SINTESI ED ESPRESSIONE REGIONALE SULLE OSSERVAZIONI PERVENUTE

Le proposte di modifica del testo delle Norme del Progetto di variante presentate dagli osservanti sono rappresentate in grassetto per le parti da aggiungere, in barrato per le parti da eliminare.

Figura 1 - Stralcio della Cartografia del dissesto della Regione Emilia-Romagna, in scala 1:5.000, relativa all'area oggetto dell'osservazione n. 37. In rosso depositi di frana attiva; in verde depositi di frana quiescente; in rigato obliquo grigio deposito antropico.

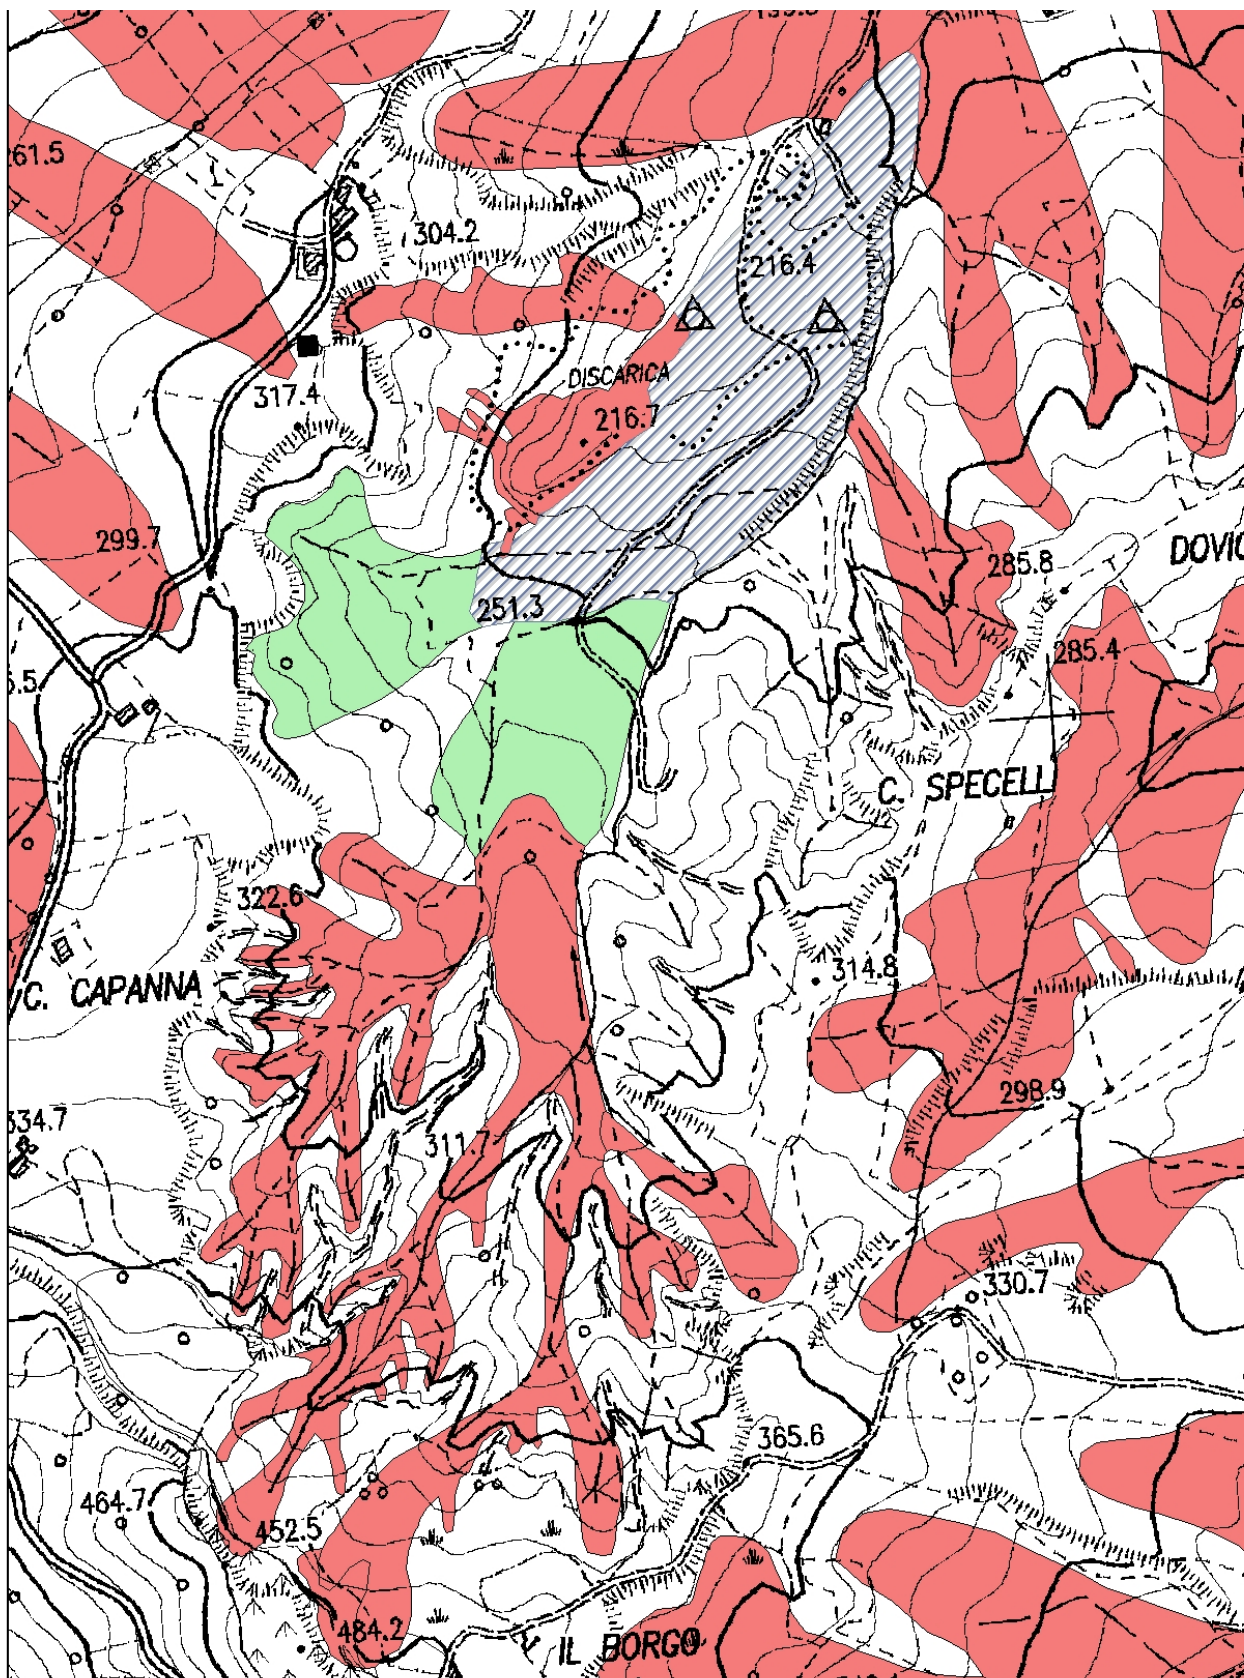
Per quanto sopra esposto non si ravvisano gli estremi per modificare l'area del calanco e peraltro al di sotto del tematismo del calanco vi è un sistema di frane attive e quiescenti su cui opererebbero comunque gli art. 14 e 16 delle Norme del P.A.I..

In conseguenza di quanto esposto, la Regione provvederà ad aggiornare la Cartografia del dissesto regionale modificando i limiti di alcuni depositi di frana e antropici e lo stato di attività di alcune frane, come rappresentato in Figura 1. Si chiede pertanto all'autorità di bacino di modificare conseguentemente le Tavole 1.2 e 4.2.

Osservazione non accolta
